VYSVĚTLENÍ ZADÁVACÍ DOKUMENTACE č. 6

Název veřejné zakázky: **Nové Hurdisky, Otrokovice - novostavba bytových domů**
Ev. číslo veřejné zakázky: Z2024-000456
Předmět veřejné zakázky: ☒ stavební práce ☐ dodávky ☐ služby
Druh zadávacího řízení: otevřené nadlimitní řízení dle § 56 zákona č. 134/2016 Sb., o zadávání veřejných zakázek
Profil zadavatele: https://zakazky.otrokovice.cz/profile_display_2.html

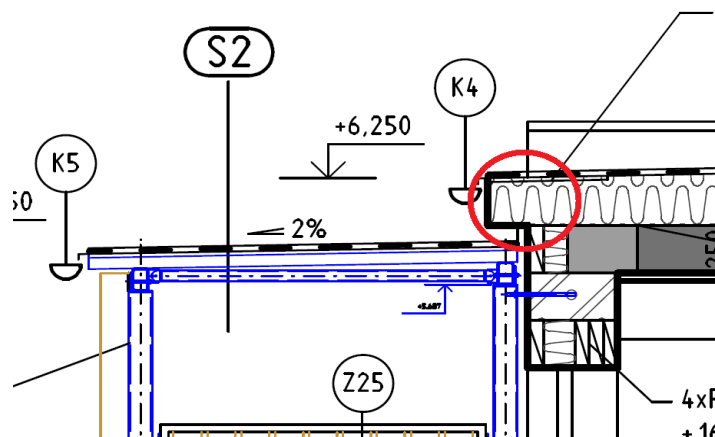
Dotaz č. 6:

Dobrý den,

Položka č.220 Pás modifikovaný asfaltový v množství 658,50m² chybí výměra pro zelenou intenzivní střechu, stejně tak chybí navázaná montážní položka tohoto materiálu.

Položka č.235 Okapnice z lakovaného Pz plechu, rš 150 mm v množství 27,5m, zde chybí cca 140mb. Viz obvod atiky.

Rozpočet nepočítá s pracemi související s okapotováním/výztuhou OSB deskou detailu - přechod střecha S1-S2 v řezu A-A (Platí pro všechny hlavní objekty).

Odpověď č. 6:

Dodávka a montáž asfaltové modifikovaného pásu ve skladbě zelené střechy ST1 není zahrnuta v pol. 220, ale v položkách 174, 175 a 186 - tudíž v rozpočtu nechybí. Pol 235 řeší dodávku a montáž okapnice podlahy lodžii - netýká se střechy. Oplechování střechy ve styku s krytinou PVC je součástí dodávky střešního pláště pol. 195 /viz. popis položky/ a tudíž nechybí. Práce související s osazením OSB desky pro montáž okapnice a háků žlabu jsou zahrnuty v pol.225. Dodávka materiálu OSB je zahrnuta v pol. 226. Týká se všech stavebních rozpočtů objektů SO 101A, B, C.
